# IMPIANTO AGRIVOLTAICO "e-VerGREEN" E OPERE CONNESSE

### Fotosimulazioni - Elaborato grafico

LIVELLO PROGETTAZIONE	CODICE ELABORATO	FILENAME	RIFERIMENTO	DATA	SCALA
Definitivo	FTV22CP05-AMB-R-08d	--	--	17/07/2023	--

Il presente documento rappresenta una integrazione grafica, a supporto dello Studio di Impatto Ambientale, redatta sulla base degli approfondimenti richiesti dal Ministero della cultura – Soprintendenza Archeologia Belle Arti e Paesaggio per le province di Biella, Novara, Verbano-Cusio-Ossola e Vercelli - con nota prot. n. 6058-A del 20/04/2023 - al fine di rispondere alle seguenti note:

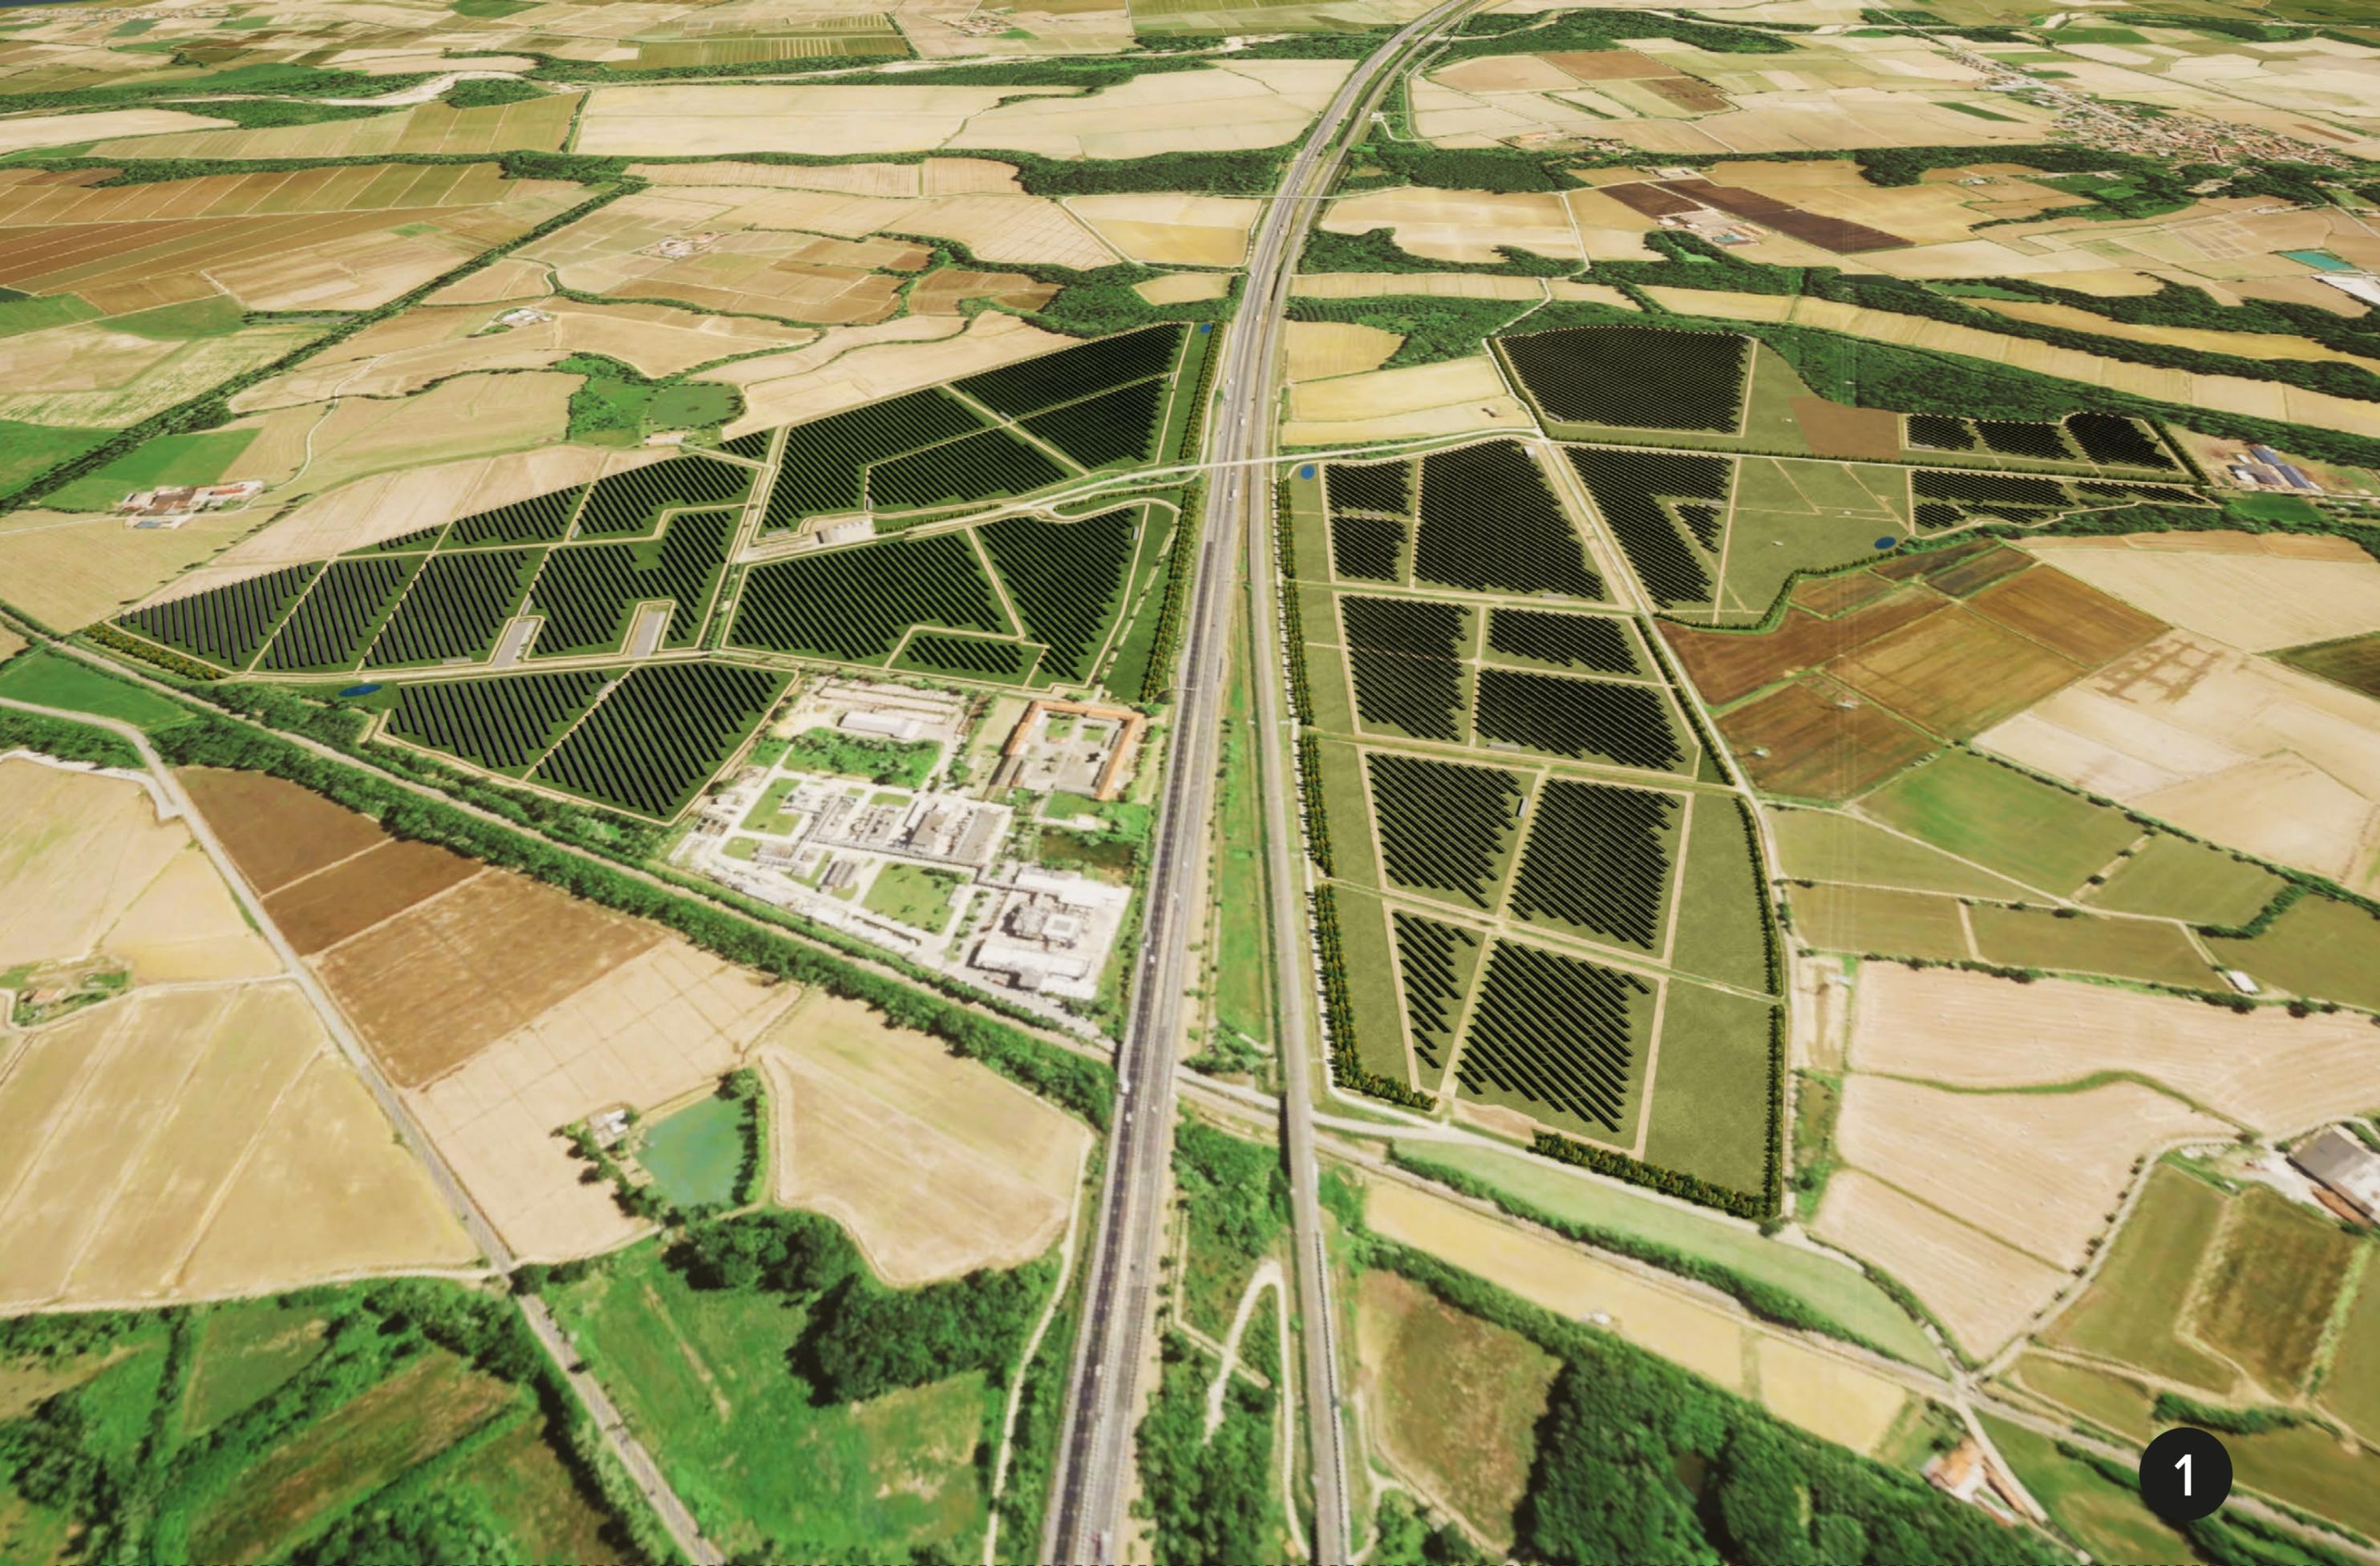
*Le suddette fotosimulazioni dovranno essere riportate su un keyplan di riferimento su cui indicare i relativi punti di ripresa”.*

Infine, è stato prodotto un *keyplan* con l'individuazione dei punti di ripresa delle diverse fotosimulazioni e delle viste 3D realizzate.
